SUPERINTENDENCIA DE INDUSTRIA Y COMERCIO	
RAD: 10-77920- -10	FECHA: 2013-03-21 18:11:07
DEP: 2020 DIRECCION DE NUEVAS CREACIONES	EVE: 378 FASE NACIONAL INCLUIDO CAPITULO I
TRA: 11 PCT-PATENTE DE INVENCION CAPITULOS I Y II	FOLIOS: 5
ACT: 519 PRESENTACION

Como resultado del Examen de Fondo realizado, con fundamento en el Artículo 45 de la Decisión 486 de la Comisión de la Comunidad Andina, se comunica:

Título de la solicitud: “Vehículo de motor de dos ruedas”

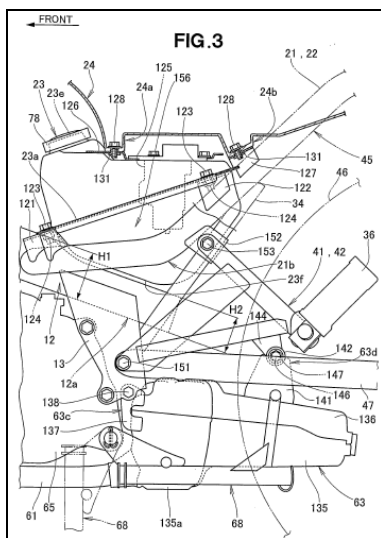
Las características de las reivindicaciones dependientes 2, 5, 10 y 11 se encuentran divulgadas en el documento D1.

Menciona: “Silenciador posicionado entre la unidad de potencia y la rueda trasera y montado en la parte inferior de las placas de pivote”. (Resumen líneas 4 y 5) y se observa esa disposición en la figura 3:

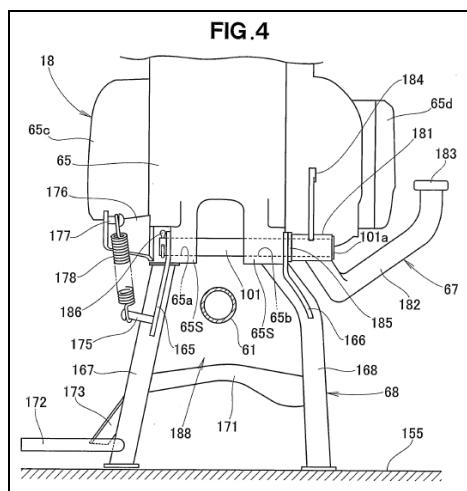
Las características de las reivindicaciones dependientes 3, 4, 6, 7, 8 y 9 se encuentran divulgadas en el documento D1.

Menciona: “Un soporte principal montado de manera pivotante a la parte inferior del bastidor en frente del silenciador”. (Resumen línea 6) y se observa esa disposición en las figuras 1 y 4.

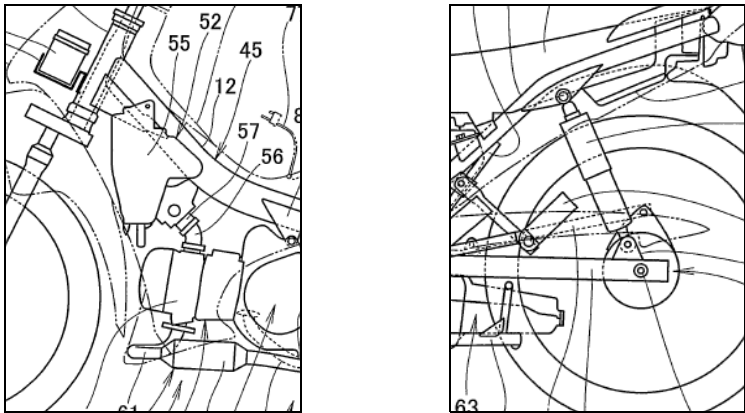
Sin embargo esto ya se encuentra divulgado en el documento D3 que muestra un sistema de amortiguación directamente conectado al brazo trasero y a la rueda trasera y un filtro de aire en la entrada de aire del motor en la figura 1:

Las características de la reivindicación dependiente 13 que consiste en: “*Un extremo superior de la unidad de amortiguación es directamente conectado al marco del vehículo, no a través de mecanismo de unión*” se encuentra igualmente divulgada en el documento D3 que muestra la unidad de amortiguación en la figura 1.

Las características de la reivindicación dependiente 14 que consiste en: “*Un filtro de aire para purificar el aire que se proporciona al motor*” se encuentra igualmente

divulgada en el documento D3 que muestra la unidad de amortiguación en la figura 1.
